OX188DT

宁波奥德普电梯部件有限公司		
						安全制动装置		
						OX188DT		
标记	数量	分区	文件更改号	签名	年月日	修改标记	重量	比例
设计			标准化				00.00	1:5
校对								
审核								
工艺			批准			修改单号

主题: 螺栓增加开口销联系单

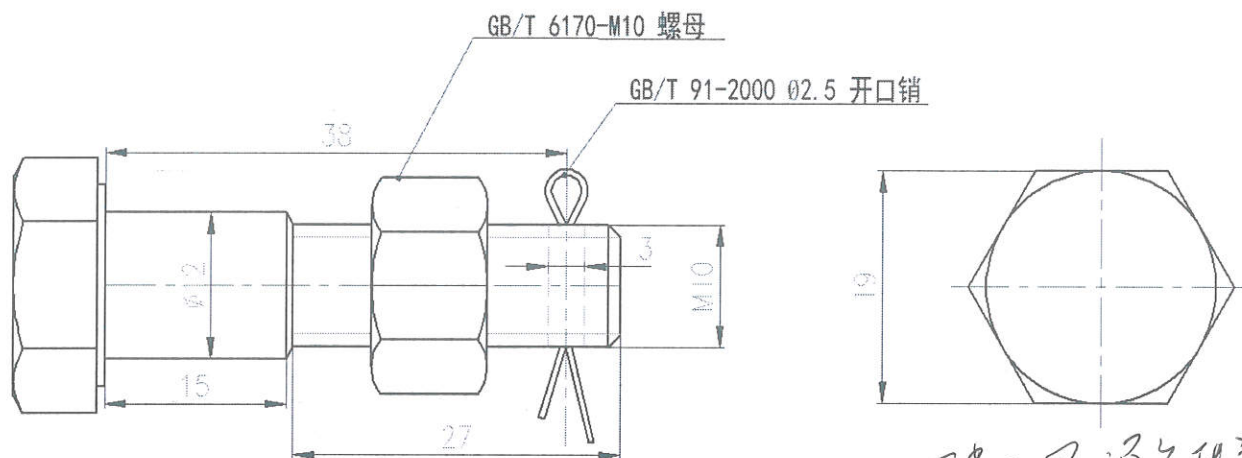
安全钳提拉机构的拉杆工地反馈螺母有松动脱落现象, 现螺栓增加开口销 (如图)。请采购尽快通知供应商, 原库存供应商自行处理。

请立即通知供应商处理
